TRANS/WP.29/2001/43  
17 August 2001

ПРЕДЛОЖЕНИЕ ПО ПРОЕКТУ ДОПОЛНЕНИЯ 6 К ПОПРАВКАМ СЕРИИ 02  
К ПРАВИЛАМ № 7

(Габаритные огни, стоп-сигналы и контурные огни)

#### "1. Подфарник

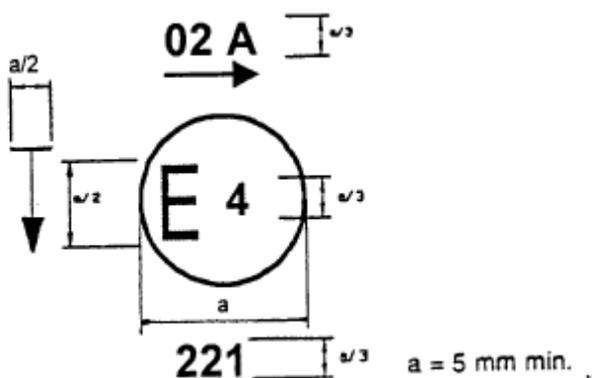
Подпись под рисунком 1, второе предложение изменить следующим образом:

"...поправки серии 02. Горизонтальная стрелка указывает ... в пределах угла  $80^\circ$  Н. Вертикальная стрелка, исходящая из горизонтальной черты и обращенная вниз, указывает допустимую высоту установки, составляющую  $\leq 750$  мм от поверхности земли, для данного устройства".
